Bundesnetzagentur

Bestätigung

Netzentwicklungsplan Strom 2012

den Netzentwicklungsplan Strom 2012 in der überarbeiteten Fassung von 15.08.2012 wie folgt bestätigt:

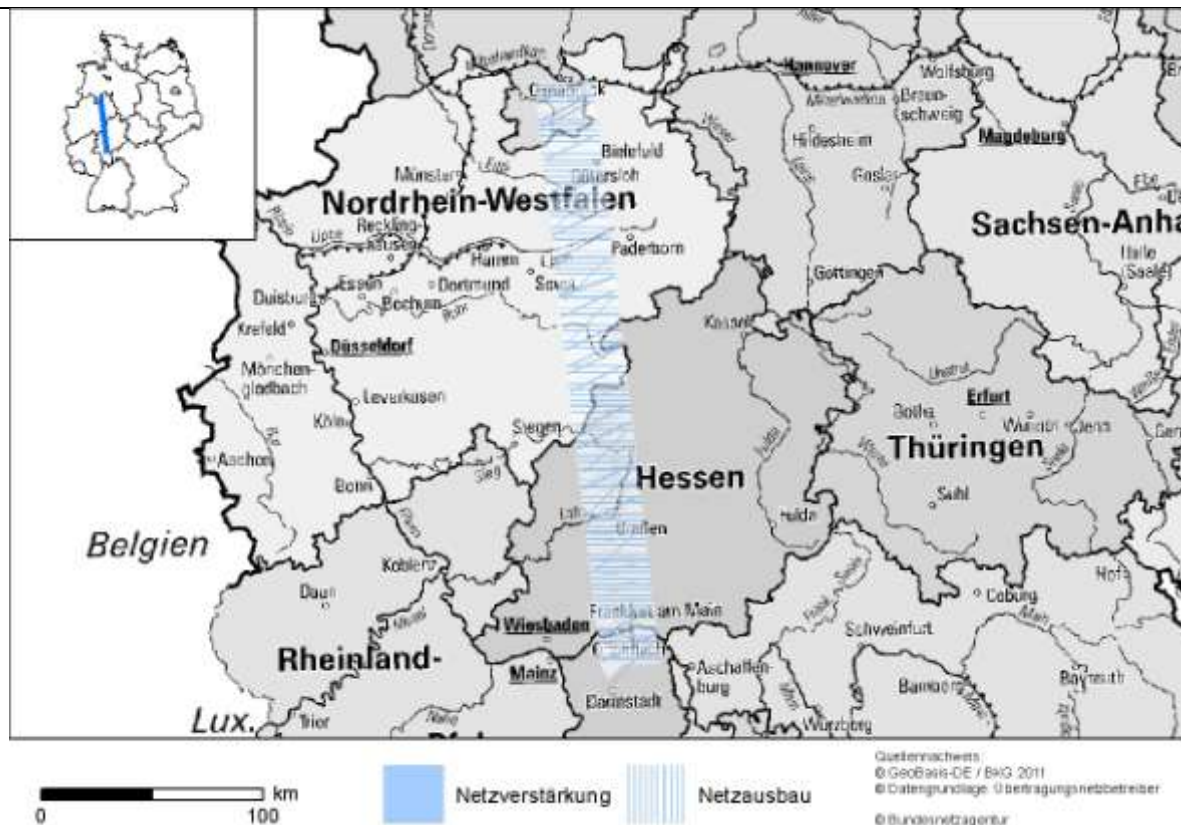
Die Übertragungsnetzbetreiber geben an, dass Maßnahme 04 primär zur Abfuhr von überschüssigen Strommengen, erzeugt aus Off- und Onshore Windenergie, zu den Lastzentren im Süden Deutschland dienen sollen. Weiterhin geben die Vorhabenträger an, dass es ohne diese Maßnahme es zu Überlastungen im Drehstromnetz kommen soll.

Die Maßnahme 04 (Wehrendorf – Urberach) kann nicht bestätigt werden.

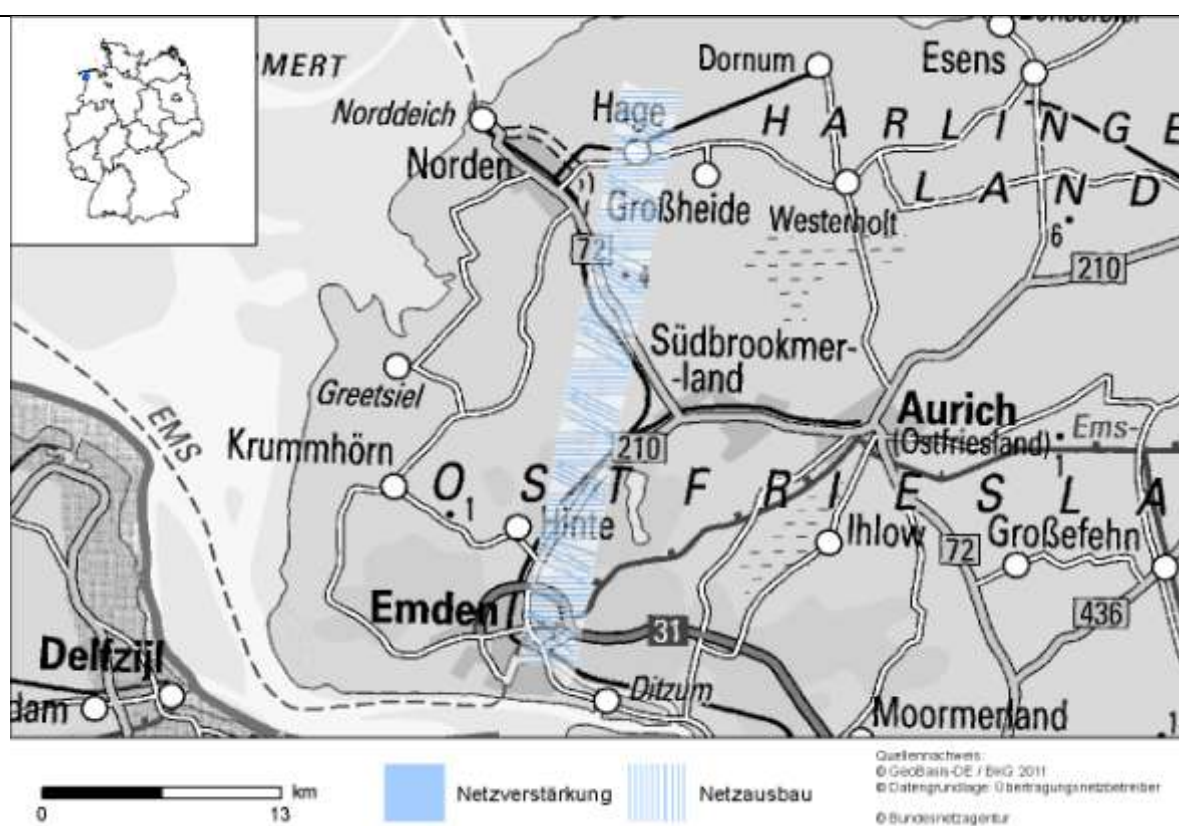
Im Rahmen der Maßnahme ist ein Neubau einer 380 kV Leitung vorgesehen. Zum Anschluss der Leitung müssten die 380 kV Schaltanlage Emden/Ost erweitert und eine neue 380 kV Schaltanlage Halbmond errichtet werden.

Maßnahme 69 wird nicht bestätigt.

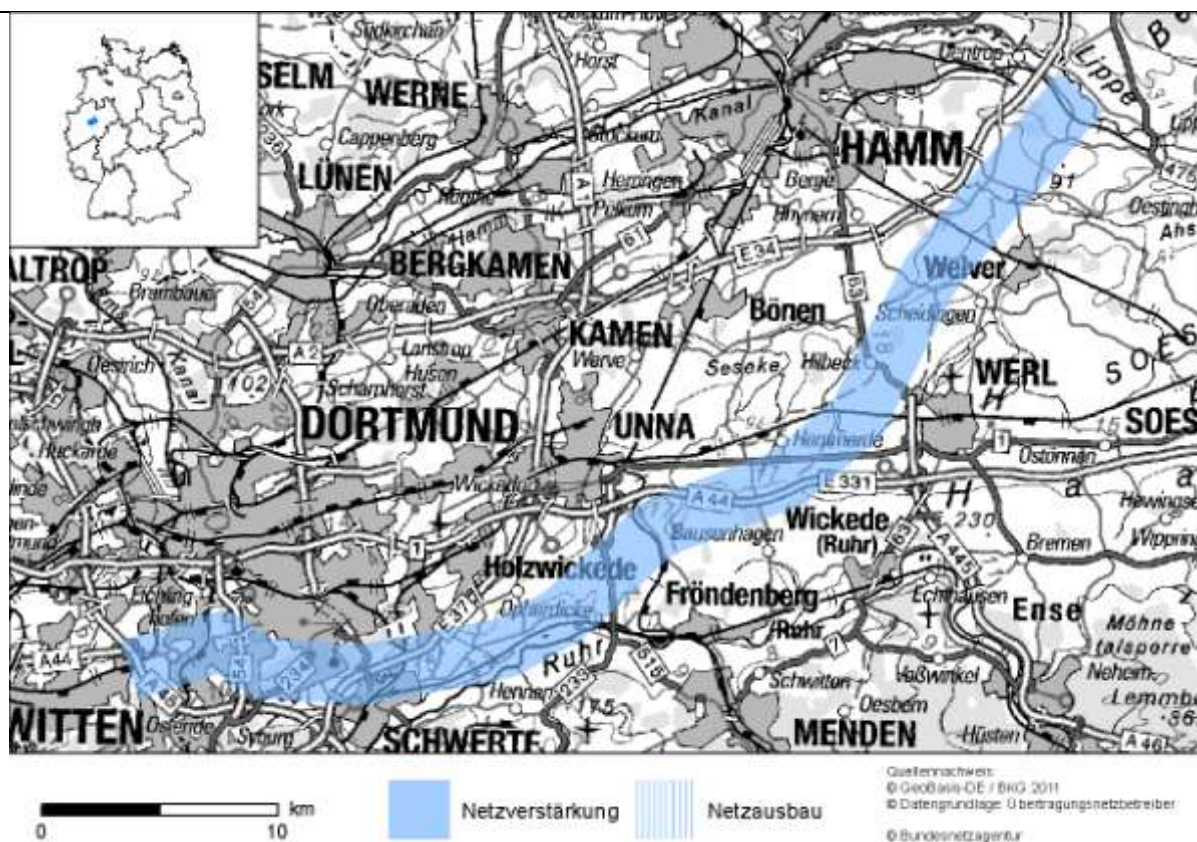
Das Projekt P30 beinhaltet die Umstellung eines 220 kV-Stromkreises von Uentrop nach Kruckel auf den 380 kV-Betrieb. Diese Netzverstärkung in Form einer Stromkreisaufgabe / Umbeseilung erhöht die Übertragungskapazität in Westfalen.

Die Maßnahme 61 (Hamm/Uentrop – Kruckel) wird bestätigt.

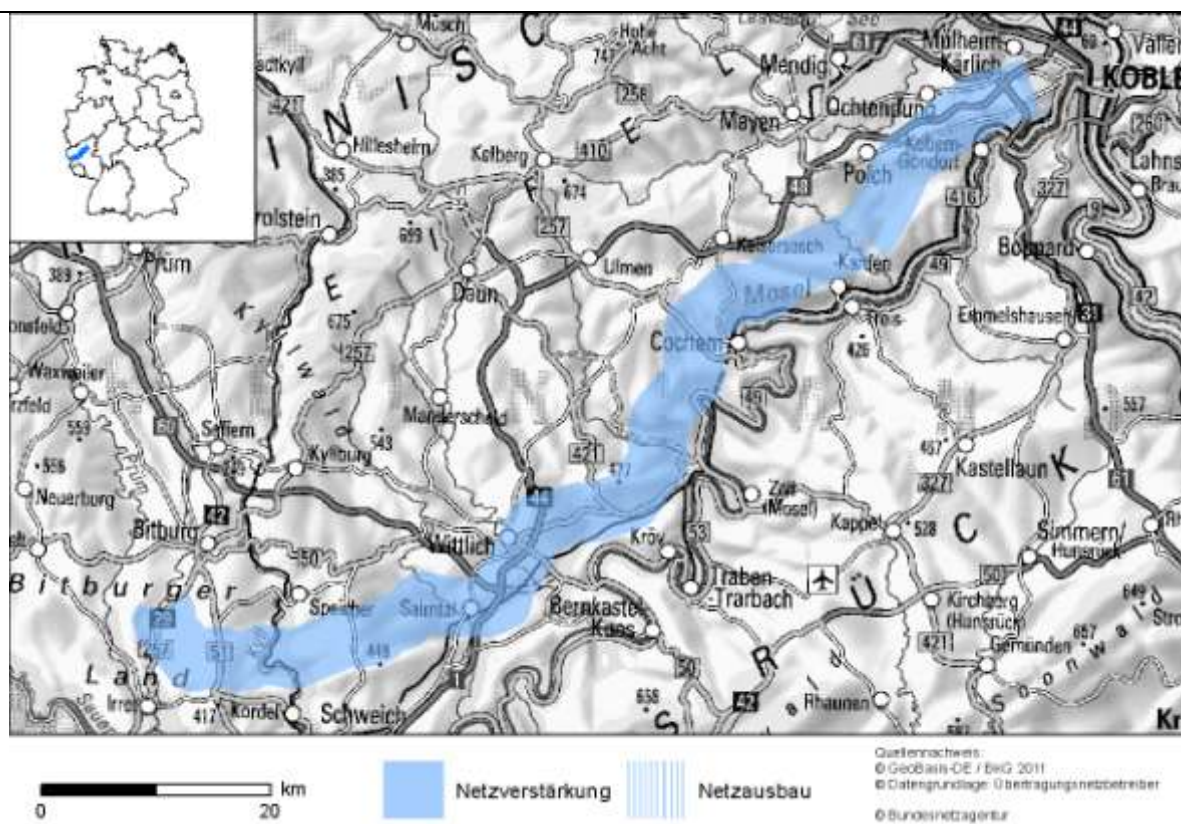
Zwischen dem westlich von Koblenz liegenden Punkt Metternich und Niederstedem wird eine 380 kV-Leitung in bestehender 220 kV-Trasse neu errichtet. Im Rahmen der Maßnahme M57 werden die Schaltanlagen in Niederstedem und Wengerohr erweitert und umstrukturiert.

Die Maßnahme 57 (Punkt Metternich – Niederstedem) wird bestätigt.

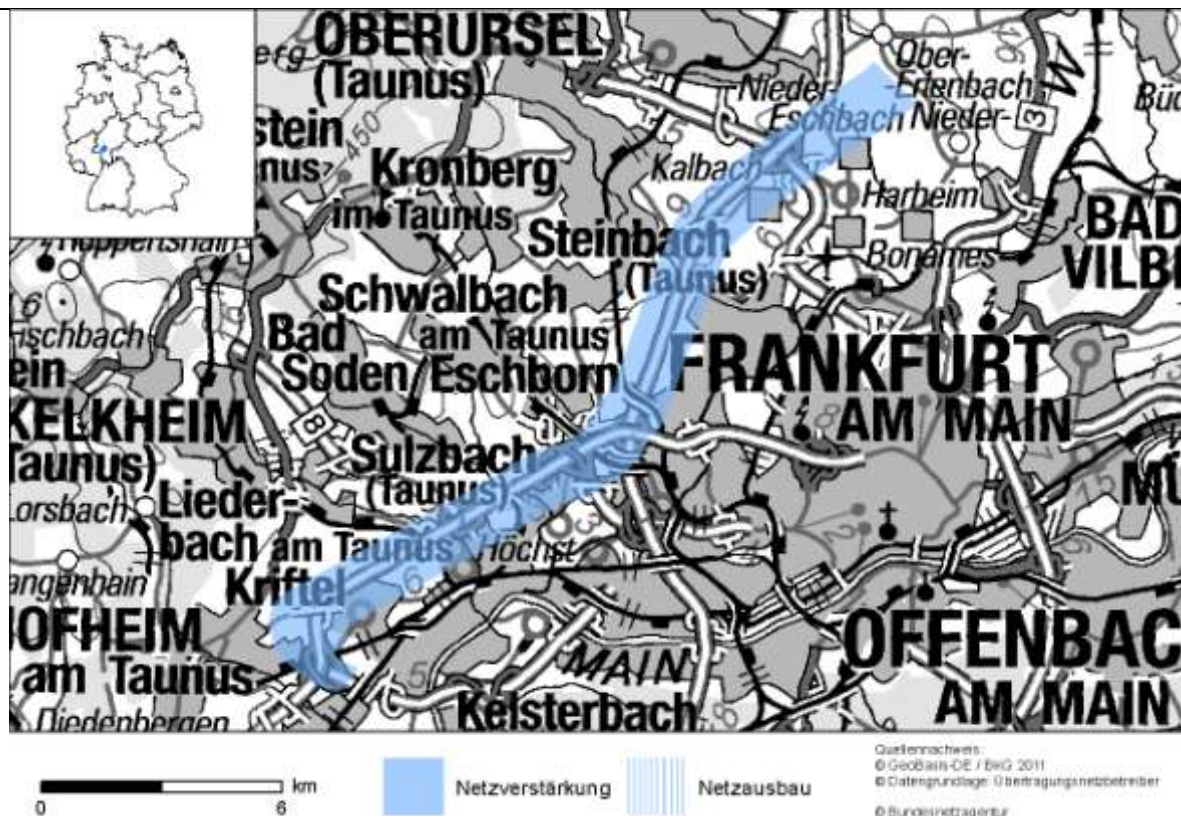
Die Maßnahme umfasst den Neubau einer 380 kV-Leitung in bestehender Trasse zwischen Kriftel und Obererlenbach sowie die Erweiterungen der Schaltanlagen in Kriftel und Karben.

Die Maßnahme 53 (Kriftel – Obererlenbach) wird bestätigt.

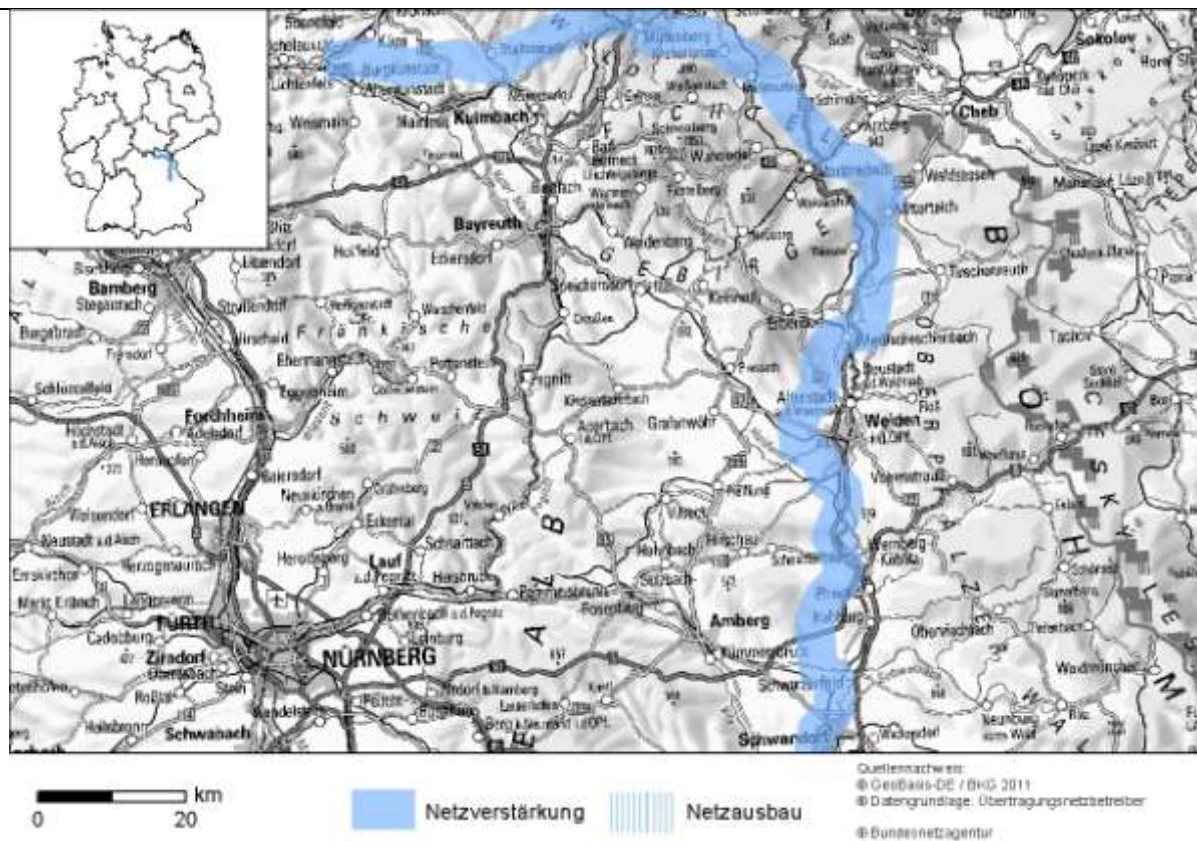
Das Projekt 46 dient der Erhöhung der Übertragungskapazität innerhalb Bayerns zwischen Redwitz – Mechlenreuth – Etzenricht – Schwandorf durch einen Neubau einer 380 kV-Leitung in bestehender Trasse sowie die Ertüchtigung der Schaltanlagen Redwitz – Mechlenreuth – Etzenricht – Schwandorf.

Die Maßnahme 56 (Redwitz – Mechlenreuth – Etzenricht – Schwandorf) wird bestätigt.

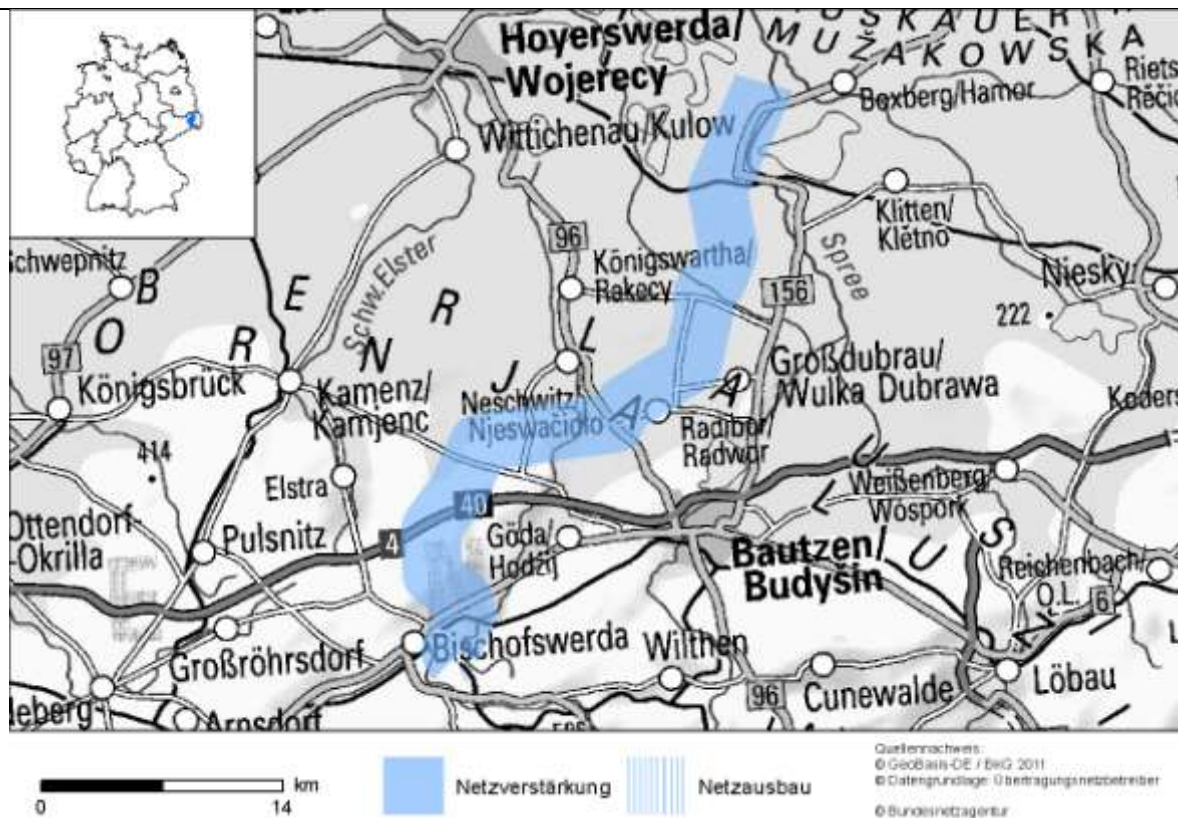
Zwischen Bärwalde und Schmölln besteht derzeit bereits eine 380 kV-Verbindung. Diese soll im Rahmen von Projekt 59 verstärkt werden, um die Übertragungskapazität zu erhöhen.

Die Maßnahme 59 (Bärwalde – Schmölln) wird bestätigt.

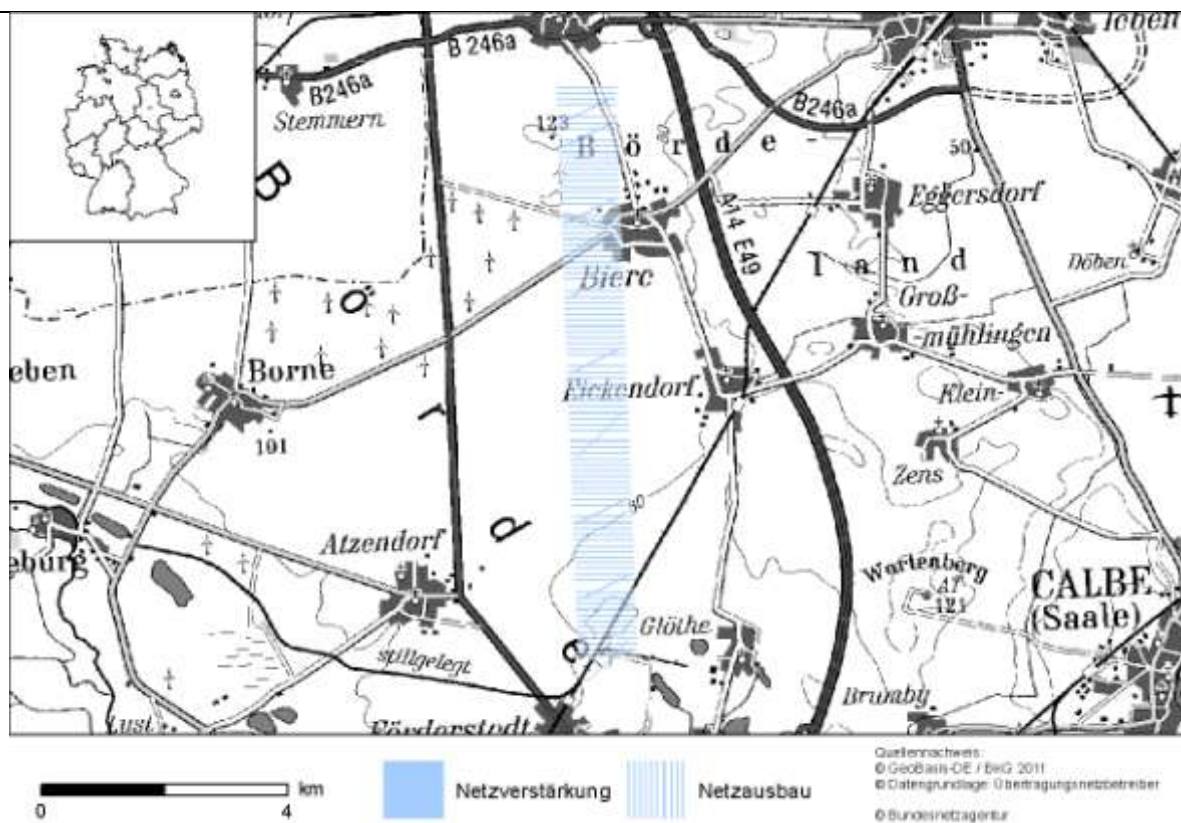
Im Gegenzug werden nach Inbetriebnahme der 380 kV-Anlage Förderstedt die 220 kV-Leitungen zwischen Förderstedt – Magdeburg und Förderstedt – Wolmirstedt mit ca. 90 km Trassenlänge frei und können nachgenutzt bzw. rückgebaut werden.

Die Maßnahme 60 (Abzweig – Förderstedt) wird bestätigt.

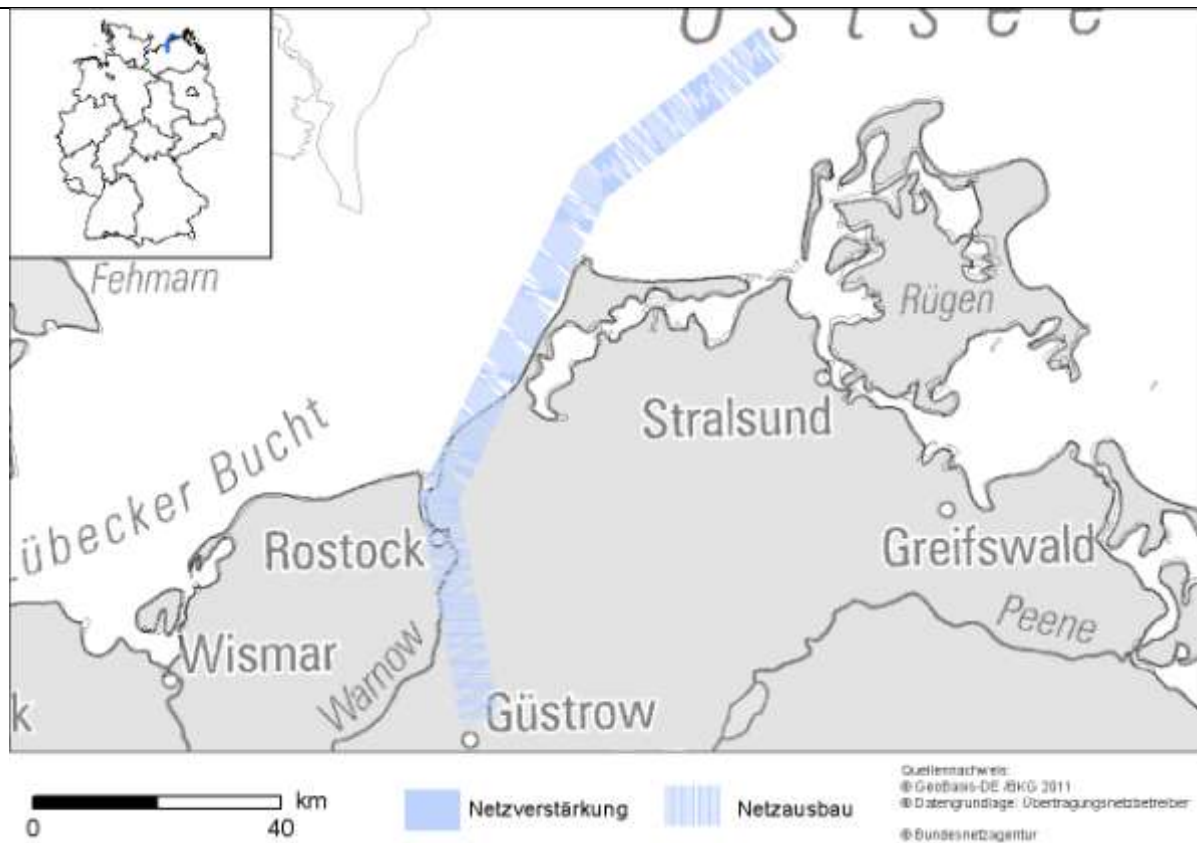
Das netztechnische Ziel der Maßnahme ist die Erhöhung der Übertragungskapazität zwischen der Regelzone der 50Hertz und dem dänischen Übertragungsnetzbetreiber Energinet.dk durch die Errichtung eines Interkonnektor zwischen den Offshore-Windparks auf deutscher und auf dänischer Seite.

Die Maßnahme 64 (Combined Grid Solution) wird bestätigt.

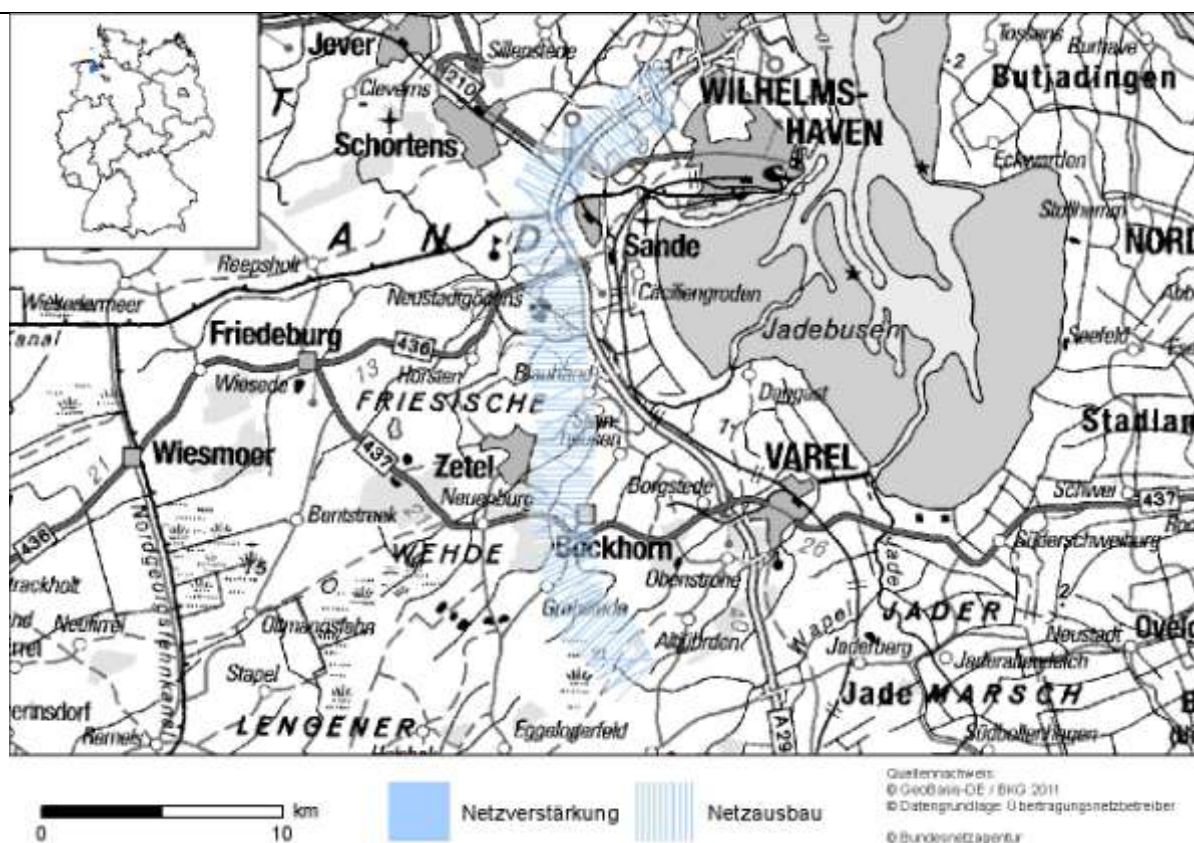
Derzeit besteht zwischen Wilhelmshaven und Conneforde eine 220 kV-Verbindung. Im Rahmen des Projekts 66 ist geplant, eine neue 380 kV-Leitung zwischen diesen beiden Umspannwerken zu errichten, um die Übertragungskapazität in dieser Region zu erhöhen.

Die Maßnahme 66 (Wilhelmshaven – Conneforde) wird bestätigt.
